Mine Renard

Augmentation du taux d'extraction et de traitement du minerai à l'usine de traitement du minerai

Demande de modification au CA global (3214-14-041) — Document complémentaire — Réponses aux questions et commentaires du MELCC du 6 septembre 2019

Octobre 2019

**Plan d'aménagement général des infrastructures,
des installations minières et des récepteurs sensibles /
General infrastructures, mining facilities
layout plan and sensitive receptors**

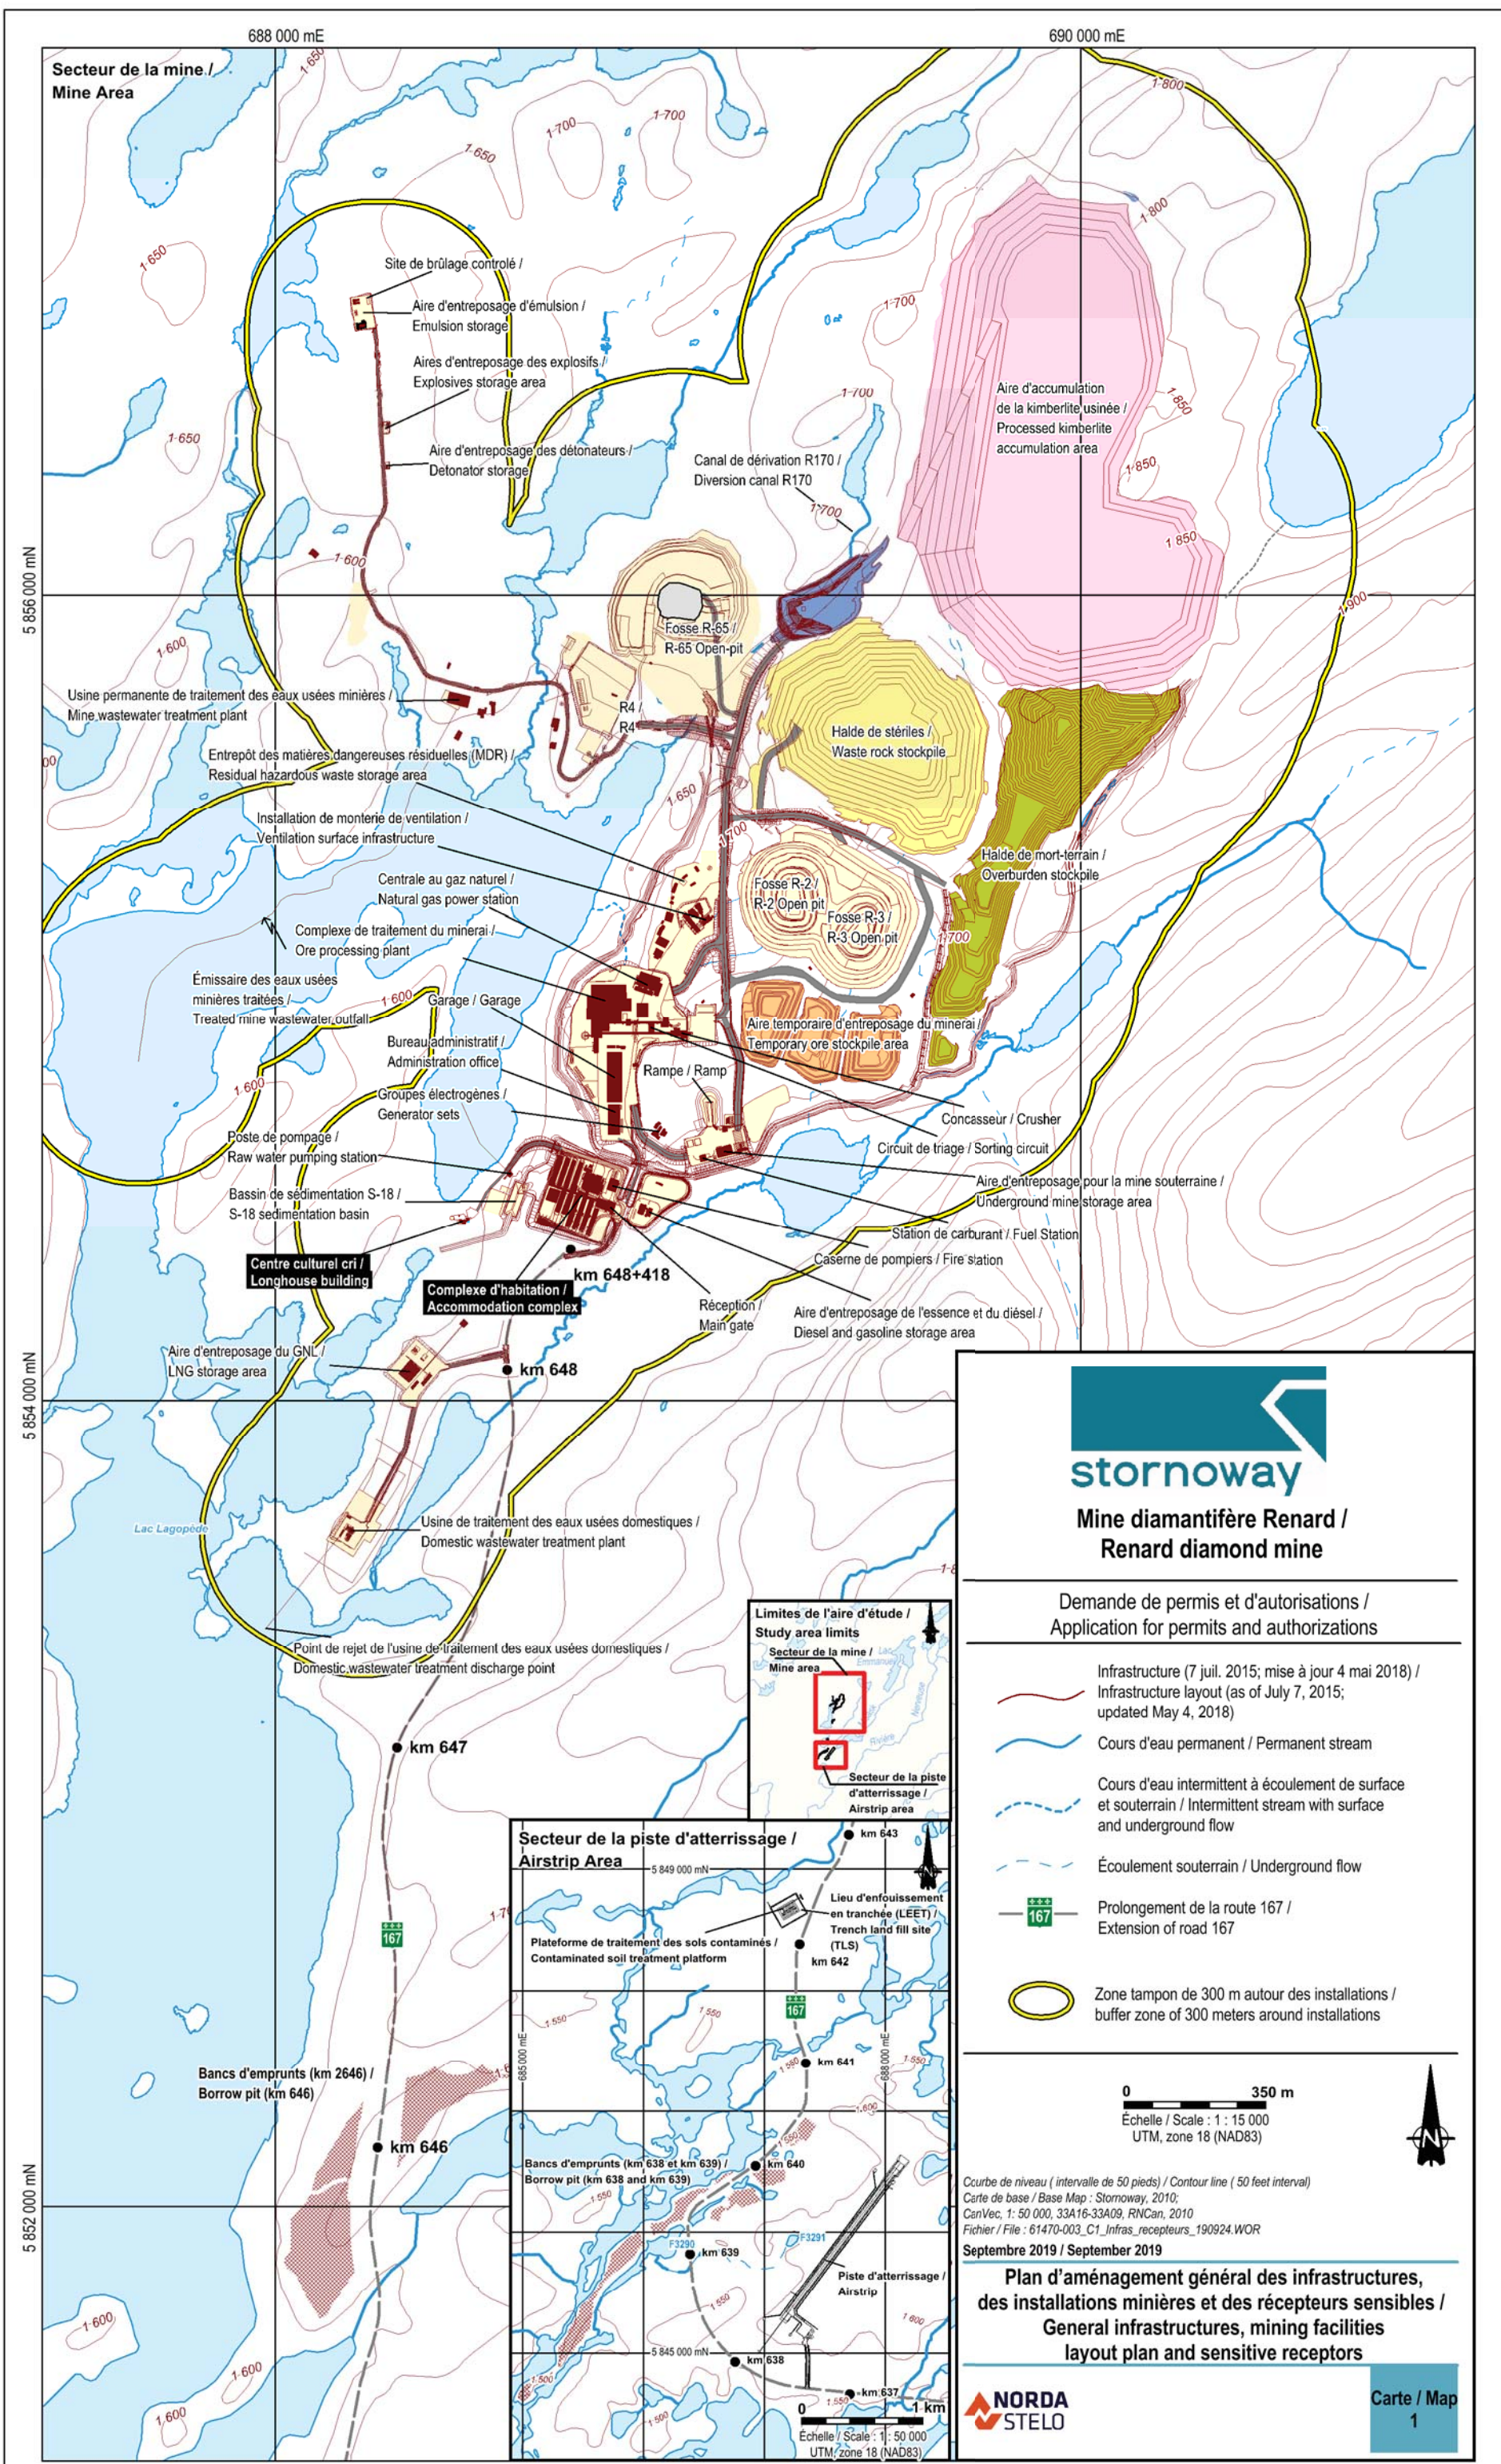
QC-4. Depuis le dépôt de l'étude d'impact, la façon d'évaluer le respect des normes et critères de qualité de l'atmosphère pour les projets miniers situés sur des terres publiques a été revue. Désormais, le respect des normes et critères est vérifié aux récepteurs sensibles, le promoteur doit fournir une carte à jour montrant les récepteurs sensibles (ex. résidences/camps permanents, chalets, sites où sont pratiquées des activités traditionnelles, etc.) présents dans la zone de modélisation, soit la zone d'environ 10 km x 10 km, telle que définie à l'annexe 2.2 du document intitulé « Modélisation de la dispersion des émissions atmosphériques de la mine - Projet diamantifère Renard - N/Réf : 61470.012-200 – Version finale - Décembre 2014 »(ci-après étude de dispersion de décembre 2014).

Or, dans le cas spécifique de la mine Renard, les seuls récepteurs sensibles présents dans le domaine de modélisation sont le complexe d'habitation des travailleurs et le Centre culturel cri qui sont situés à l'intérieur de la zone de 300 mètres des installations. À l'intérieur du domaine de modélisation de 10 km

par 10,5 km, mais au-delà de 300 m des installations, aucun récepteur sensible n'a été recensé. La carte 1 illustre l'emplacement de ces deux récepteurs.

Tel qu'indiqué dans la réponse à la question QC-4 ci-dessus, il n'y a pas de récepteurs sensibles connus au-delà de 300 m de la limite des installations minières. Les seuls récepteurs sensibles identifiés sont situés à l'intérieur des limites des installations minières, soit le complexe d'habitation des travailleurs et le Centre culturel cri (voir carte 1).
